Einwendungen zur ICE-Anlage Darmstadt–Kranichstein

Die Stadt Darmstadt hat mit amtlicher Bekanntmachung vom 04.12.2023 im Darmstädter Echo auf die Offenlage der Unterlagen zum Planfeststellungsverfahren für das Bauvorhaben Darmstadt-Kranichstein - Abstell- und Behandlungsanlage, **Geschäftszeichen 55142-551ppw/178-2023#022**, hingewiesen. In dieses Verfahren bringen die Unterzeichner als betroffene Anwohner mit Unterstützung der Interessengemeinschaft Arheilger Bürger (IGAB) und deren Projektgruppe AKW (Arheilgen – Kranichstein – Wixhausen) hiermit nachstehende **Einwendungen** ein:

Abb. 1: Oben ein Ausschnitt aus dem Grunderwerbsplan P5-1 – hier genordet, unten ein Ausschnitt mit gleichen Flächenzuschnitt aus dem gültigen Flächennutzungs- und Landschaftsplan Darmstadt, jeweils mit ergänzten Legendenauszügen.

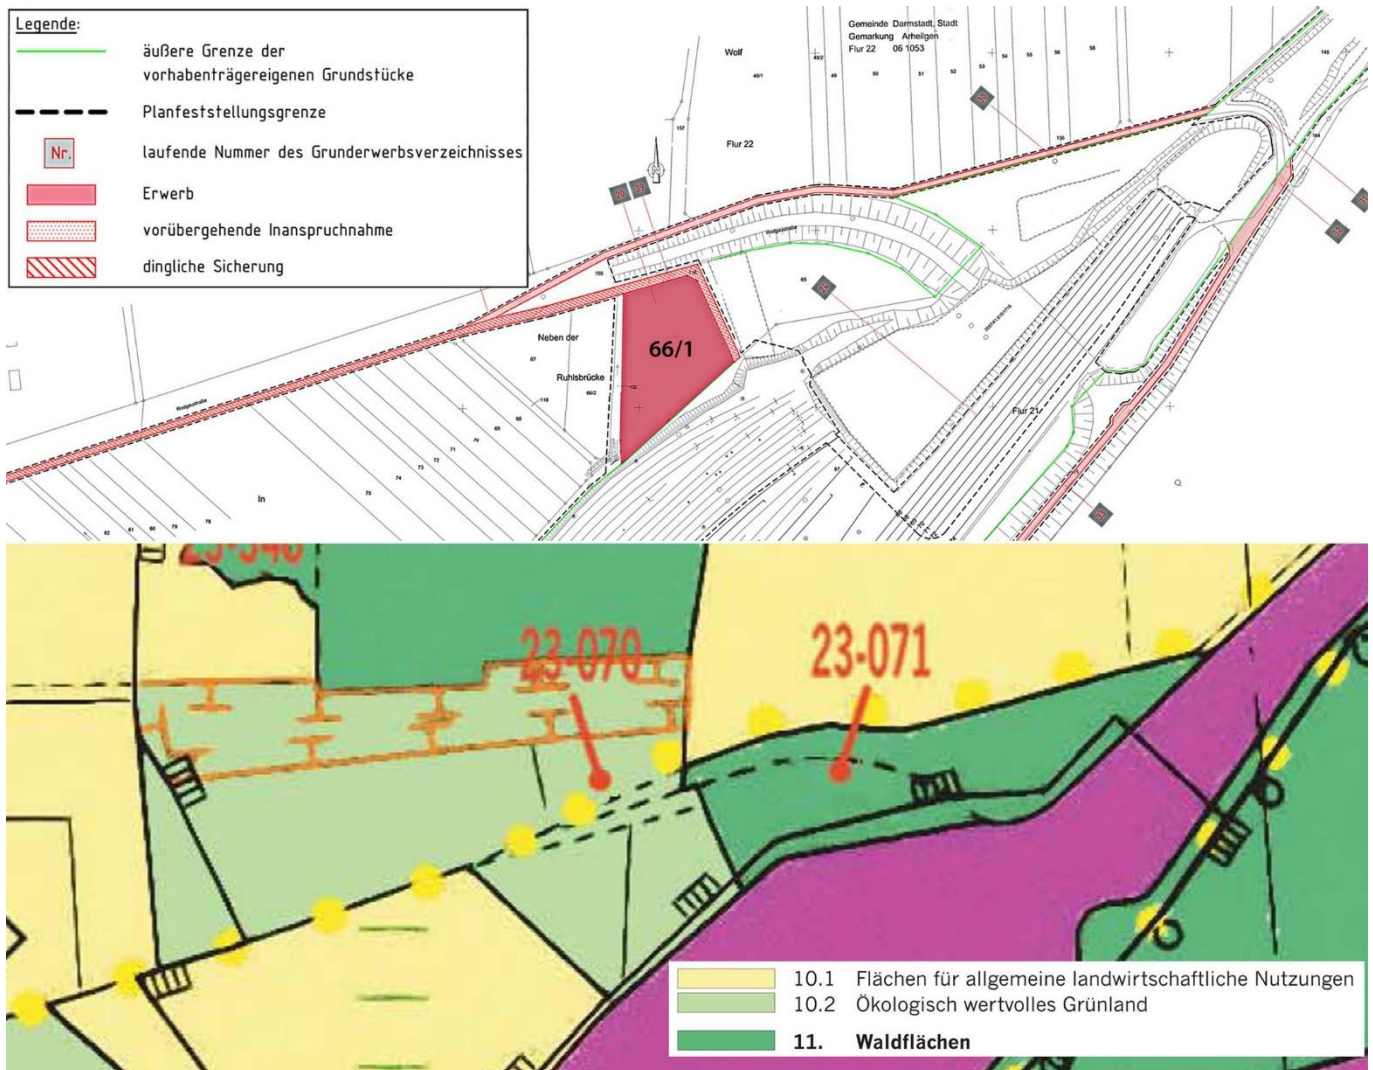
Diese Fläche ist im Flächennutzungsplan Darmstadt als „Ökologisch wertvolles Grünland“ dargestellt (vgl. Abb. 1). Sie steht dort im Verbund mit weiteren angrenzenden ökologisch wertvollen Grünland- und Waldflächen. Bereits die Nutzung als Baustelleneinrichtung vernichtet diese ökologische Funktion, die Nachnutzung als Versickerungsbecken stellt diese ökologische Funktion nicht wieder her, sondern würde dauerhaft in diesen spezifischen Biotopverbund eingreifen.

Im Flächennutzungsplan ist die besagte Fläche zudem als Teil des Landschaftsschutzgebiets Darmstadt dargestellt, mit dessen Zielsetzungen sich die geplante Aufschüttung und Umwallung für Versickerungszwecke (vgl. dazu im Einzelnen Abschnitt 7) nicht verträgt. (LSG-Legendensymbol rechts; vgl. LSG-Verordnung vom 23. Juni 2004).

Der Konflikt mit dem gültigen Flächennutzungsplan wird in den Planfeststellungsunterlagen nicht thematisiert, geschweige denn geklärt. Ein Verfahren zur Änderung des Flächennutzungsplans in Hinblick auf diese technische Entwässerungsanlage im Kontext des Projekts wurde nicht durchgeführt.

Die für Baustelleneinrichtung und Versickerungsbecken vorgesehene Fläche Flur 21 Nr. 66/1 Arheilgen liegt auch nicht innerhalb der Grenzen, die in den Planunterlagen mit grüner Linie als „äußere Grenze der vorhabensträgerereignen Grundstücke“ dargestellt werden, sondern stand bislang im Eigentum der Stadt Darmstadt. Die Behauptung auf der Projekt-Website der Bahn ...

Abb. 2: Ausschnitt aus Unterlage P14-5 mit ergänzter Legende und Erläuterung der Flächen **A** (geplantes Sickerbecken außerhalb des Bahngeländes) und **B** (Alternativstandort für eine Versickerungsanlage).

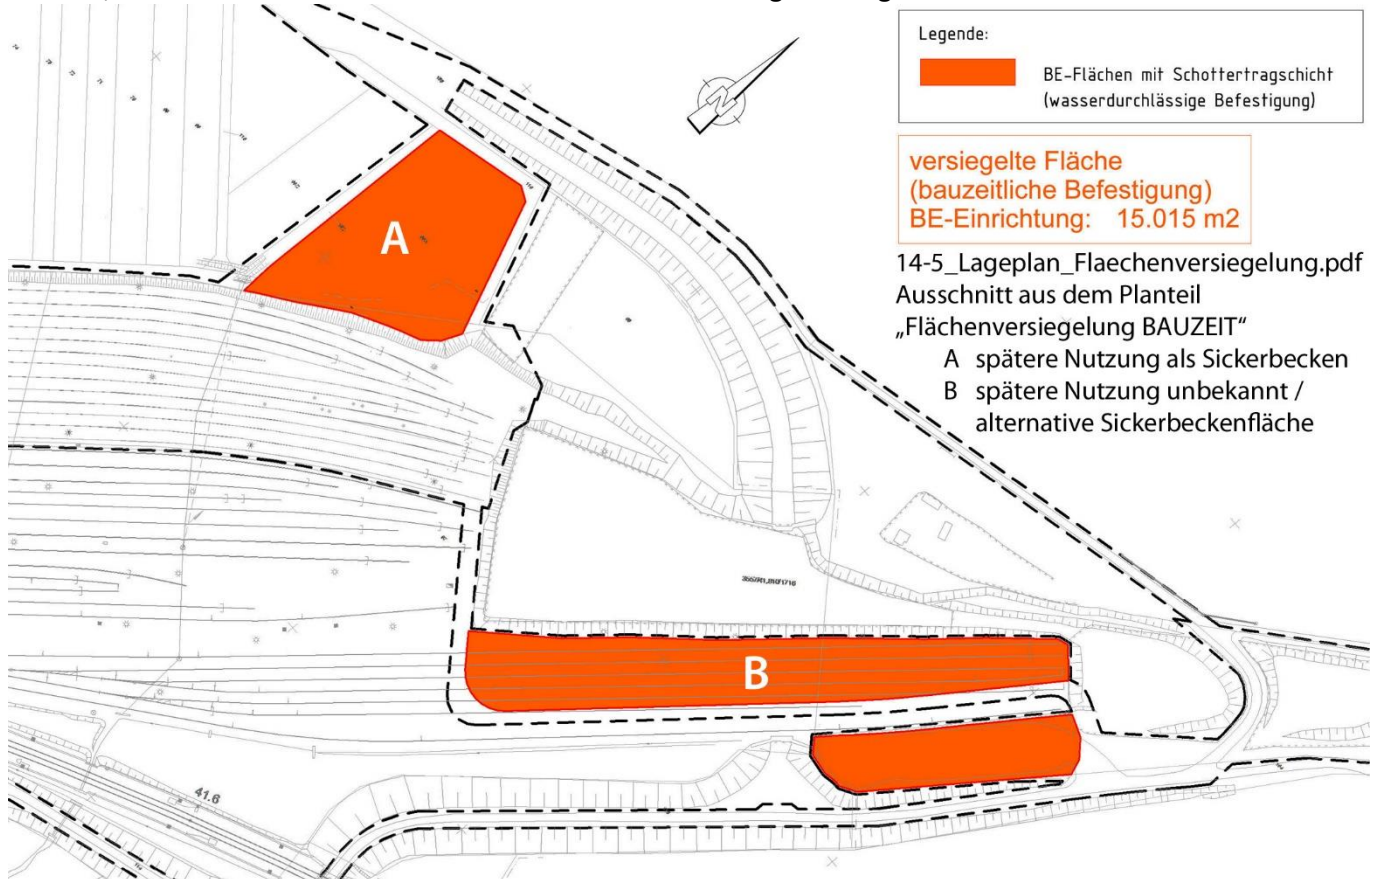
Eine **Planungsalternative** deutet sich in den Planunterlagen durchaus an. Die Versiegelungspläne zum Landschaftspflegerischen Begleitplan in Unterlage **P14-1** (Datei „14-5_Lageplan_Flaechenversiegelung.pdf“) offenbaren, dass auch eine große Fläche im Bereich der nordöstlichsten Gleisanlagen nach deren Rückbau als Baustelleneinrichtung genutzt werden soll (vgl. Erläuterungsbericht Abschnitt 7, Baufeld 1, S. 64; diese Fläche ist in Abb. 2 mit „B“ markiert). Wenn hier die Gleisanlagen für eine Baustelleneinrichtung zurückgebaut werden, kann diese Fläche im Anschluss auch als Versickerungsfläche genutzt werden.

Im Bauwerksverzeichnis P04-1 ist nicht dargelegt, wie die Fläche B (nach Unterlage P10-2 ist das die Nr. 76 Bauwerksverzeichnis), nach Abschluss des Projekts weiter genutzt werden soll. Dort heißt es nur „Rückbau nach Bauende“. Eine mögliche Nutzung für Versickerungszwecke wird nicht einmal erwogen. Dabei ist diese Fläche mit 10.500 m² (BWVerz) mehr als doppelt so groß wie die zur Versickerung angesprochene Fläche Flur 21 Nr. 66/1. Damit wären auf dieser Fläche B ergänzend auch ökologische Ausgleichsmaßnahmen möglich (mehr dazu unter Ziffer 4).

Abb. 3: Ausschnitt aus dem Regionalplan Südhessen 2010. Helle Flächen wie auf dem Vorhabensgebiet: „Vorbehaltsgebiet für Landwirtschaft“

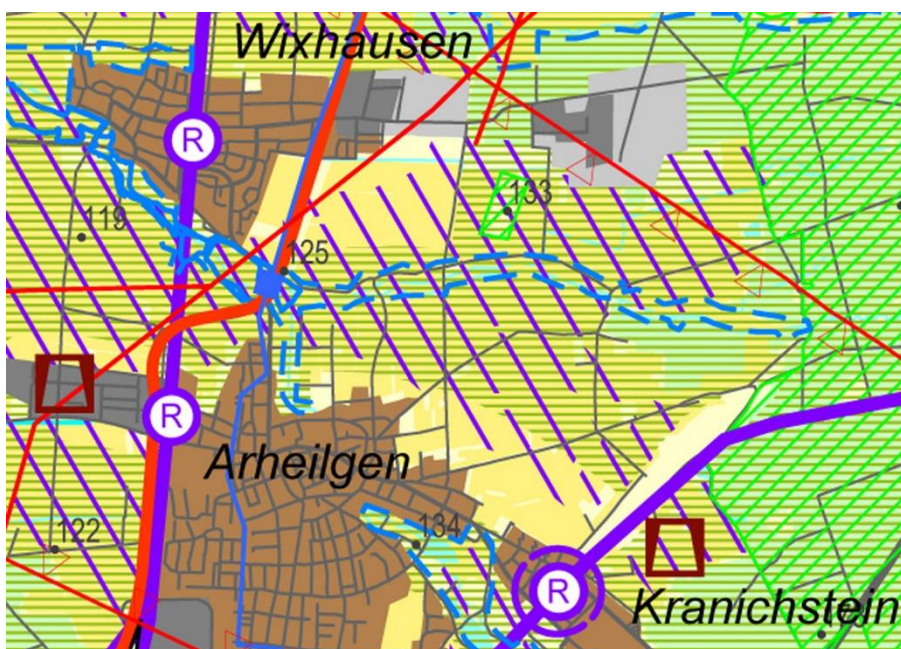
Das Vorhaben widerspricht auch dem gültigen Regionalplan Südhessen (vgl. Abb. 3): Die Planflächen sind dort nicht als Flächen für den Schienenverkehr dargestellt, geschweige denn für einen flächigen neuen Bahnbetrieb wie die ICE-Wartungsanlage. Der Regionalplan sieht im Planungsraum lediglich die Bahnstrecke Darmstadt-Aschaffenburg vor und setzt als Entwicklungsziel eine Verlagerung des Haltepunktes Darmstadt-Kranichstein zur Jägertorstraße, so dass sich eine bessere Verknüpfung mit dem innerörtlichen ÖPNV ergibt (dort endende Straßenbahn bzw. dort haltender Stadtteilbus A). Dieser Zielsetzung einer Verlagerung des Bahnhaltdepot ist die Bahn in all den Jahren seit Inkrafttreten des Regionalplans nicht gefolgt. Statt dessen

Das Vorhabensgebiet selbst ist im Regionalplan Südhessen hingegen als „**Vorbehaltsgebiet für Landwirtschaft**“ dargestellt und damit geeignet, der unverminderten Inanspruchnahme landwirtschaftlicher Flächen (klar verfehltes Ziel einer Reduktion der Flächenversiegelung zugunsten anderer Nutzungen) eine Ausgleichsoption zu eröffnen.

Abb. 4: Montage der Legenden in Unterlage P14-5 zur Flächenversiegelung im Bestand (oben schwarz/grau), während der Bauzeit (Mitte orange) sowie im Neubau (unten Rot-

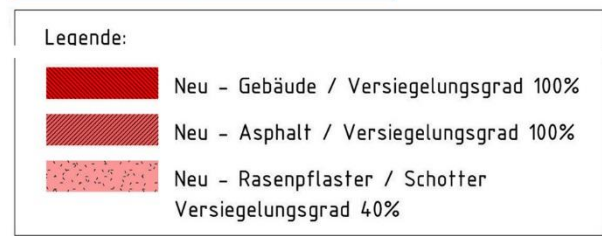
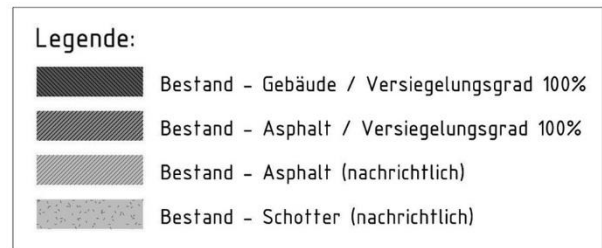
Auch die **Versiegelungsbilanz** unterstreicht diese Raum-Relevanz (vgl. Abb. 4. Zusammenstellung der Legenden aus P14-5, „Flächenversiegelung Bestand und Neubau“). Im Bestand wurden nur knapp 3.000 m² versiegelte Flächen festgestellt. In der Bauzeit sollen hingegen 1,5 ha und im nachfolgenden Betrieb weit über 2 ha Gelände versiegelt werden. Da sich die Flächenversiegelung in der Bauzeit auf andere Flächen erstrecken soll als die Versiegelung für die geplante Anlage selbst, summiert sich die negative Flächenbilanz (nach Abzug der versiegelten Bestandsflächen) auf 32.750 m².

Abb. 8: Ausschnitt aus der Grundwasserflurabstandskarte Hessische Rhein- und Mainebene zum Oktober 2015 der HLNUG

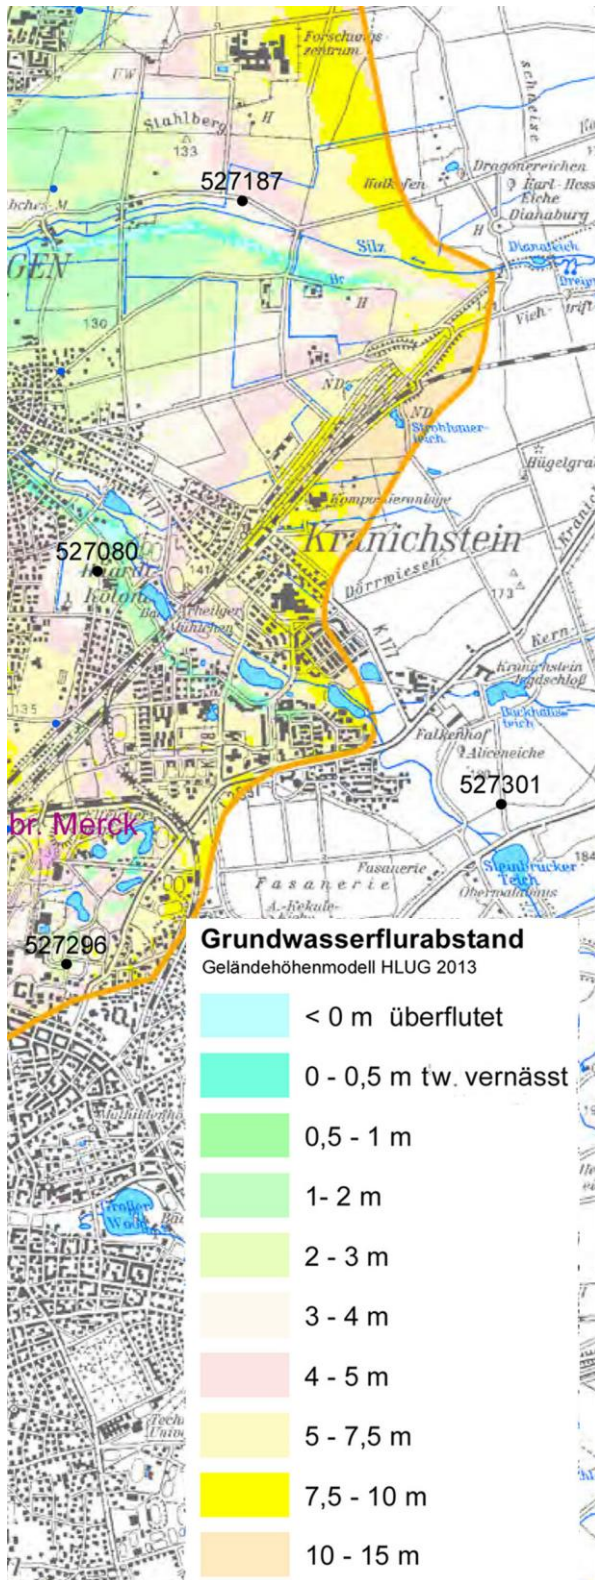
In den Grundwasserkarten der HLNUG ist die Rheingrabenbruchkante weniger schematisch dargestellt. Sie verläuft hier deutlich östlich des Vorhabensgebietes und tangiert die aufgegebenen Gleisanlagen nur an ihrem nördlichsten Ende (vgl. Abb. 8). Die HLNUG-Karten stellen die Grundwassersituation nur im Rheingraben, also nur westlich der Rheingrabenbruchkante im Raum der quartären Sedimente dar. Die letzte verfügbare Karte dieser Art zum Oktober 2015 zeigt relativ niedrige Grundwasserstände, wie sie unmittelbar ‚hinter‘ der Rheingrabenbruchkante typisch sind. Sie zeigen im Vorhabensgebiet einen Flurabstand zwischen 5 m im Westen und 15 m im Osten unmittelbar vor der Bruchkante. Danach sollte eine Niederschlagswasserversickerung im Vorhabensgebiet unproblematisch sein.

Abb. 9: Bohrprofile 326 und 303 (an der Kompostierungsanlage, Gutachten S. 65 und S. 61) sowie 191 (nordöstliches Ende der Gleisanlagen, Gutachten S. 52) auf gleichem Höhenlevel zusammenmontiert (BAP = Bohransatzpunkt)

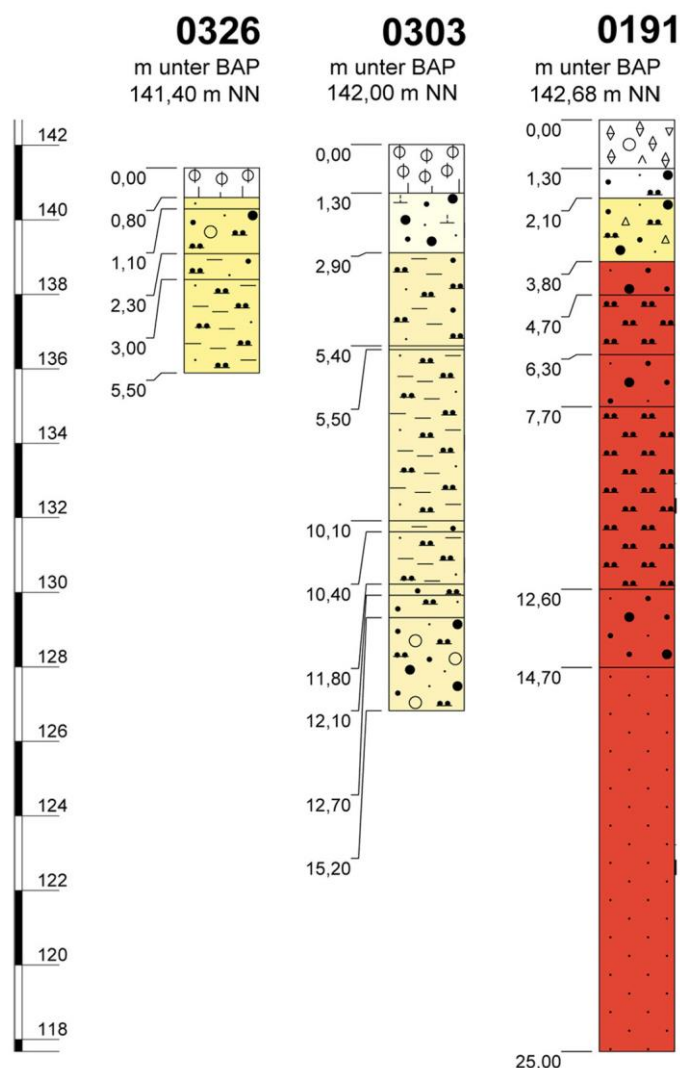
Abb. 9 stellt die Profile dieser drei Bohrungen übersichtlich zusammen.

Die nur bis 5,50 m Tiefe reichende Bohrung 326 an der Kompostierungsanlage stimmt i.W. mit der bis 15,20 m Tiefe reichenden benachbarten Bohrung 0303 (ebenfalls Kompostierungsanlage) überein. Wir sehen nur quartäre Sedimente des Rheingrabens.

Die Bohrung 6018/191 am nordöstlichsten Ende der Gleisanlagen des ehemaligen Rangierbahnhofs offenbart anstehende Gesteine des permischen Rotliegenden, die aber bereits hier von 3,8 m mächtigen quartären Sedimenten überlagert sind. Das bestätigt die Grenze des Rheingrabenbruchrandes, wie sie in der HLNUG-Grundwasserkarte (Abb. 8) verortet wurde sowie die Befunde der GÜK 200, die hier bereits eine Überlagerung des Sprendlinger Horsts durch quartäre Sedimente anzeigt.

Abb. 10: Ausschnitt aus Anlage 3, S. 28 des Hydrogeologischen Gutachtens, „Übersichtslageplan Bohrungen Untersuchungsbereich“

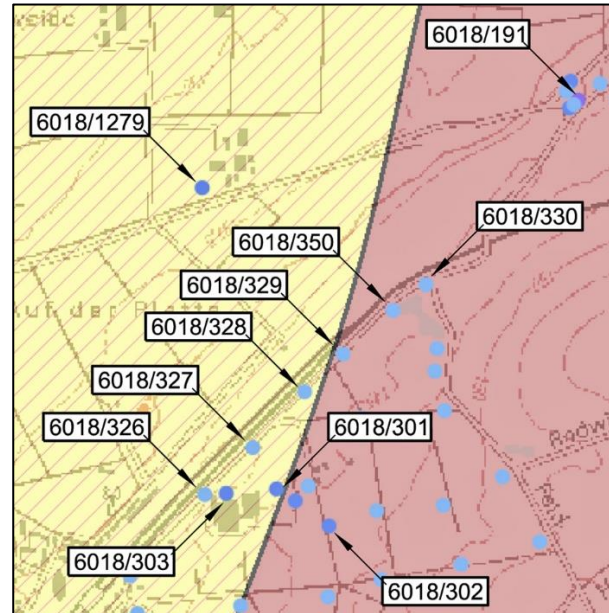
Die Gutachten-Anlage 3 enthält auf S. 28 einen „Übersichtslageplan Bohrungen Untersuchungsbereich“. Auf den Seiten 29 bis 99, die den allergrößten Teil des 106-seitigen Gutachtens füllen, folgt die Wiedergabe zahlreicher von der HLNUG bezogener Bohrprofile. Die Auswahl dieser Bohrprofile erscheint willkürlich: Zum einen lokalisiert der „Übersichtslageplan“ S. 28 mitnichten die nachfolgend wiedergegeben Bohrorte. Zum anderen sind 12 von 15 der wiedergegebenen Bohrprofile für das Vorhabensgebiet nicht relevant, weil sie entweder weit entfernt liegen, oder gar nicht im Ausschnitt des „Übersichtslageplans“ auf S. 28 zu finden sind – letzteres betrifft 8 der 15 von der HLNUG übernommenen Bohrprofilorte.

Dieser nur zwischen zwei Punkten verlaufende ‚Schnitt‘ über die Rheingrabenbruchkante hinweg ließe sich differenzieren, wenn das Gutachten die zwischenliegenden Bohrprofile 6018/330, 350, 329, 328 und 327 ausgewertet hätte (vgl. Ausschnitt aus der Gutachten-Anlage 3, S. 28 in Abb. 10), was aber nicht geschehen ist.

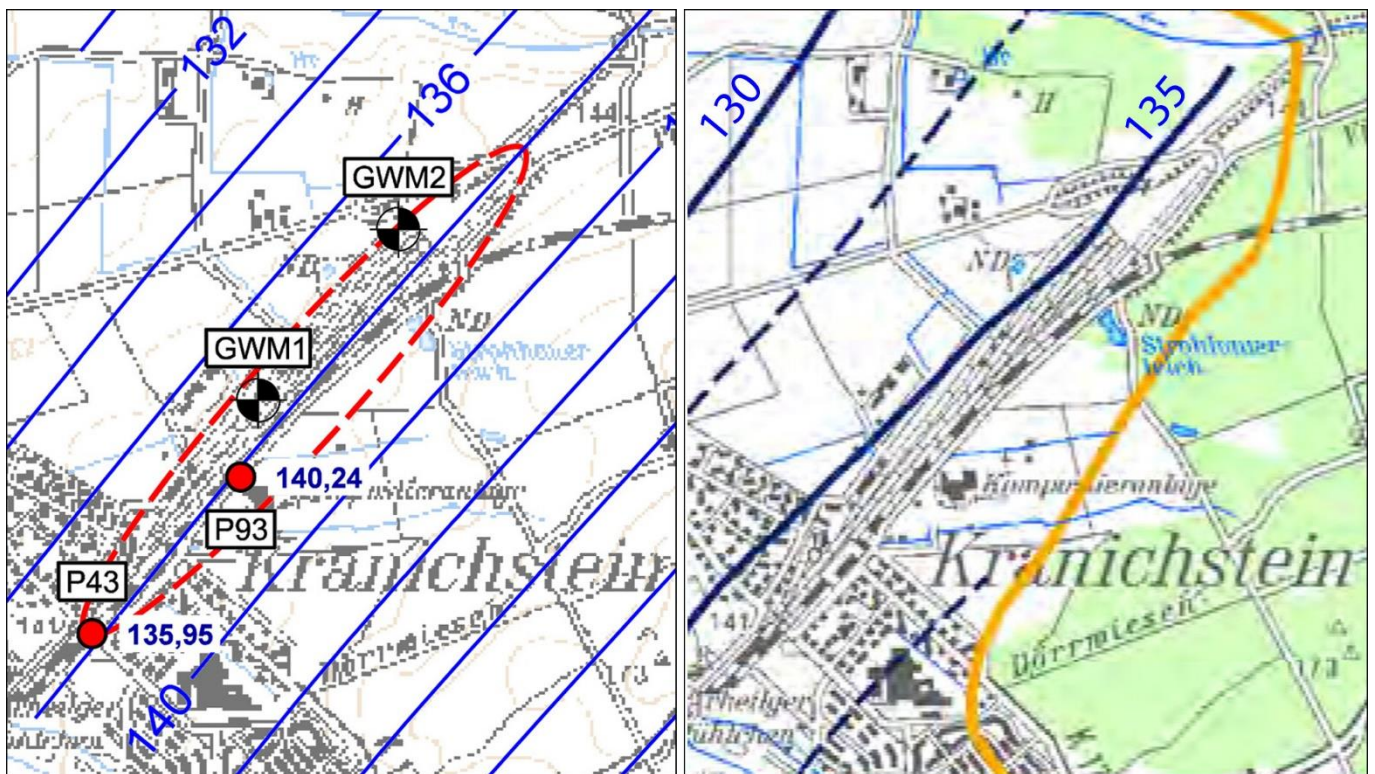
Lediglich die Daten zu den „städtischen“ Messstellen P43 und P93 sowie den temporären Messstellen GWM1 und GWM2 könnten interessant sein. Nur diese Messstellen werden in Anlage 4 (S. 101) lokalisiert (Abb. 11). Die in Abb. 11 links ergänzend mit blauen Linien überlagerten Grundwassergleichen sind aber nur schematisch als gleichmäßige Schraffur dargestellt und berücksichtigen nicht die Rheingrabenbruchkante, wie der Vergleich mit der entsprechenden HLNUG-Darstellung für 10/2015 (Abb. 11 rechts) zeigt:

Abb. 12: Ausschnitt aus dem Lageplan P03-2 mit Darstellung der Versickerungsanlage im Landschaftsschutzgebiet mit der Bauwerksnummer 53, außerhalb der bisherigen Bahnflächen (grüne Linie).

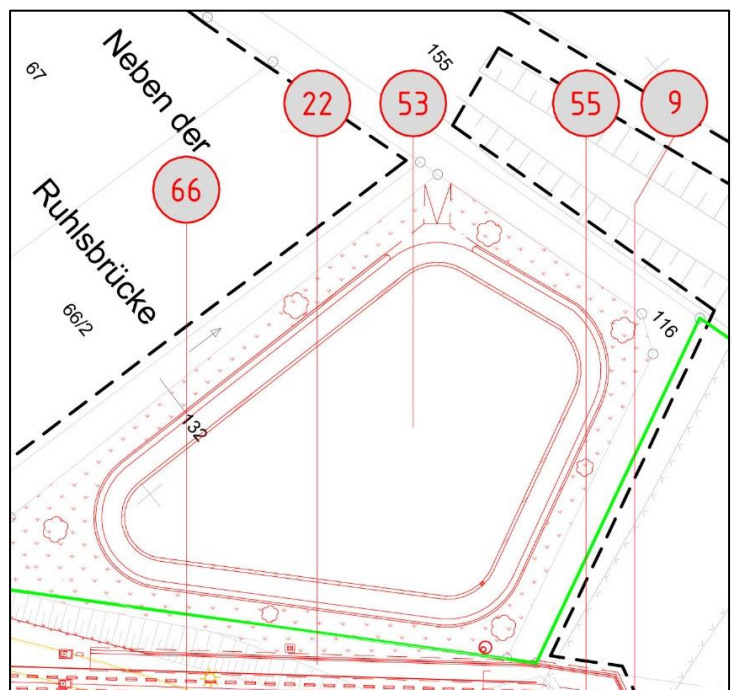
Ein Bauwerksplan wird im Ordner 07 „Bauwerkspläne“ für diese Versickerungsanlage nicht bereitgestellt, eine Planunterlage ergibt sich nur aus dem allgemeinen Lageplan P03-2 (vgl. Abb. 12).

Fazit: Die Planung des „Sickerbeckens“ basiert auf unzureichender Klärung der Grundwasserverhältnisse. Im Baugrundgutachten wurde die nun vorgesehene Fläche gar nicht untersucht, weil die Versickerung zur Zeit dieser Gutachtenserstellung noch am nördlichen

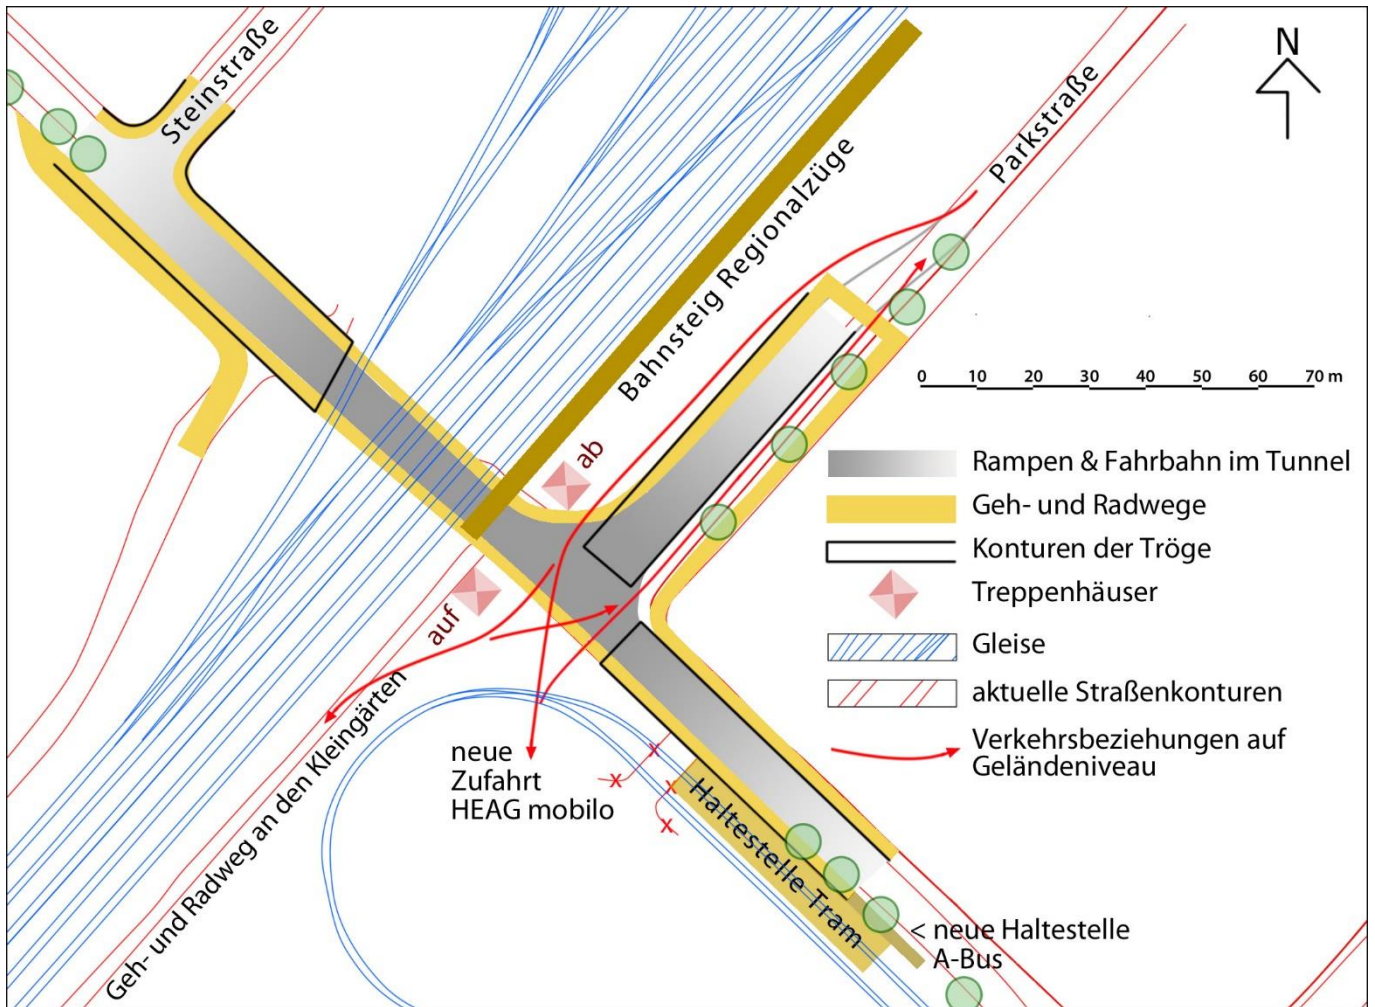
Der Vorschlag zur Lösung des BÜ-Problems durch eine Unterführung liegt bereits seit knapp einem Jahr auf dem Tisch. Bahn und Stadt Darmstadt haben sich bislang geweigert, diesen Vorschlag ernsthaft zu prüfen. Er ist in Abb. 12 dargestellt. Der Vorschlag bezieht auch die vom Regionalplan Südhessen als Ziel formulierte Verlagerung des Bahnhaltdepot zum BÜ Jägertorstraße und damit in die unmittelbare Nähe der innerörtlichen ÖPNV-Linien ein (vgl. obigen Abschnitt 3).
